印章彫刻機『BIZ60』バージョンアップ (Ver.2.81) について

2014年12月吉日
株式会社ウィズアス

【印章彫刻機 BIZ60 Ver.2.81】

① 彫刻方式の変更 (Ver.2.81 より)

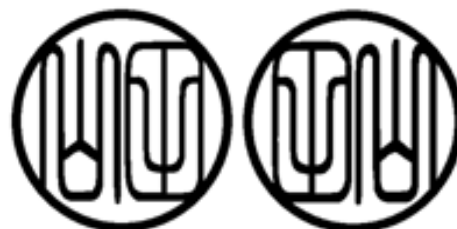
底面彫刻後に文字のアウトラインを仕上げ彫りする方式に変更し、仕上がりをより綺麗に、かつ針折れや摩耗を軽減できるようにしています。

彫刻所要時間は従来と同程度～10%程度短縮できるようになりました。

② 横書レイアウトに右→左の割付を追加 (Ver.2.81 より)

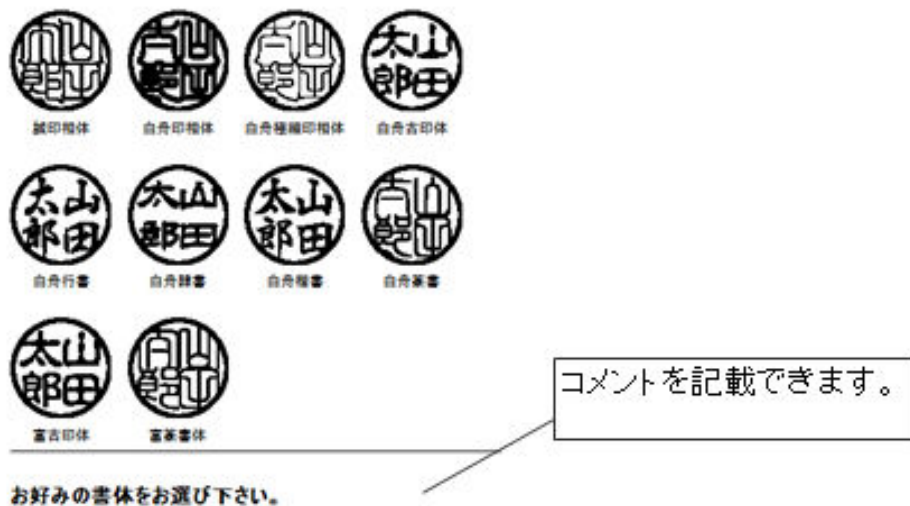
横書の印影レイアウトに右→左の割付を追加しました。

1クリックで文字の向きを変更できます。
